# COMITÉ CONSULTATIF D'URBANISME

18 mars 2020

**PPCM01 - 4984, place de la Savane - # 3001619237**

## REMARQUES

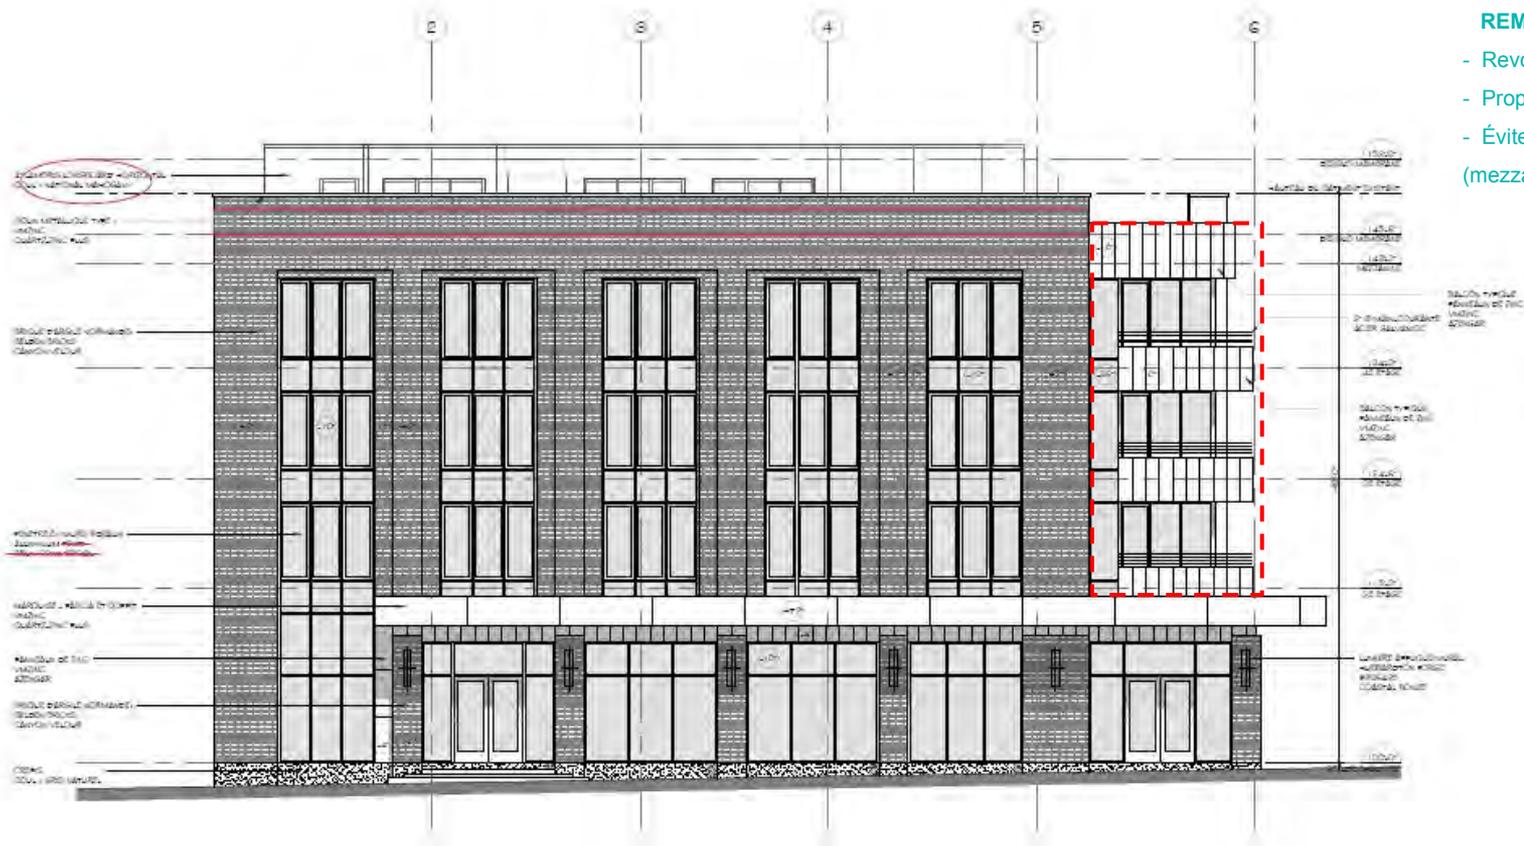
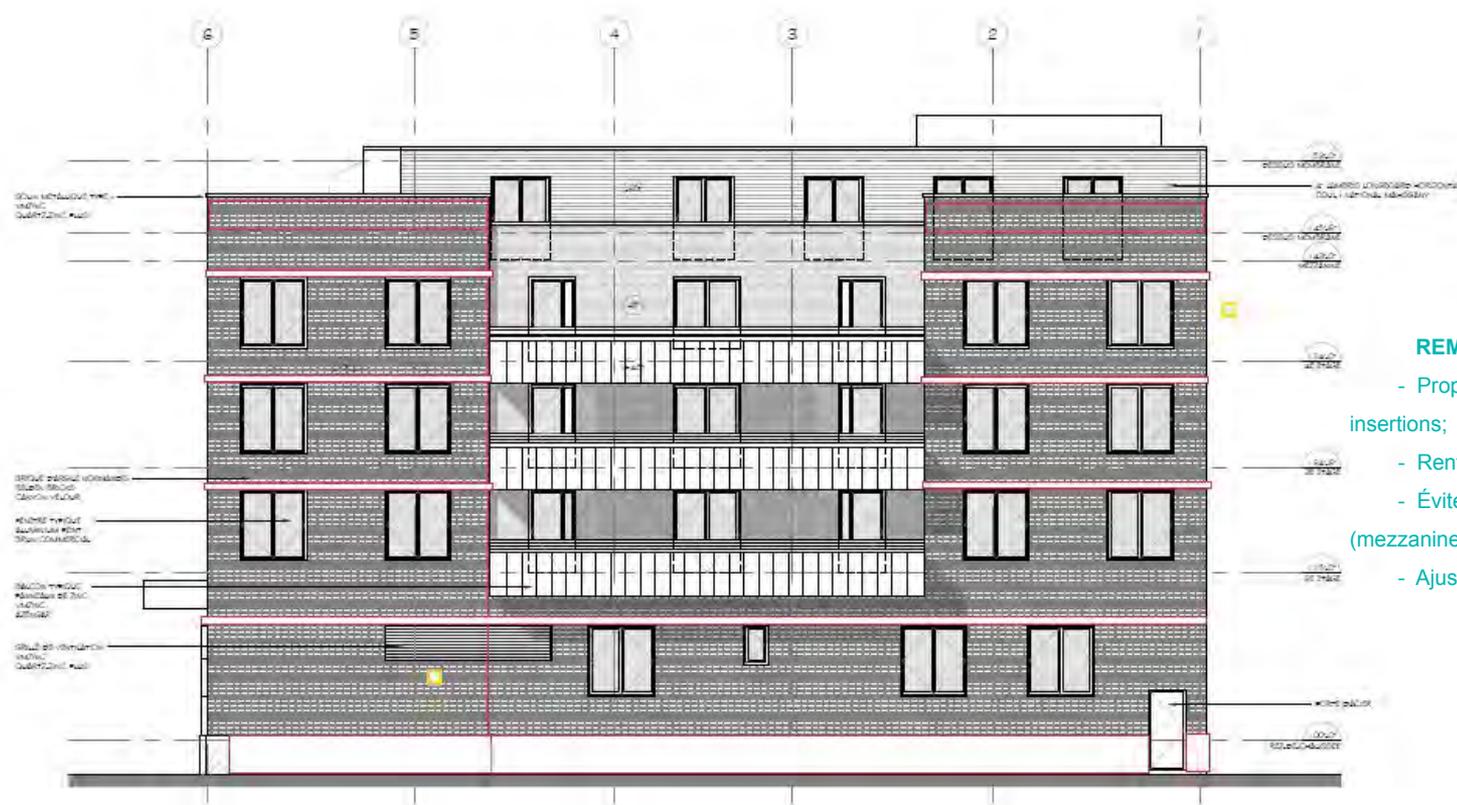
- Revoir traitement d'angle (saillies);
- Proposer détail couronnement;
- Éviter matériaux d'imitation (mezzanine).
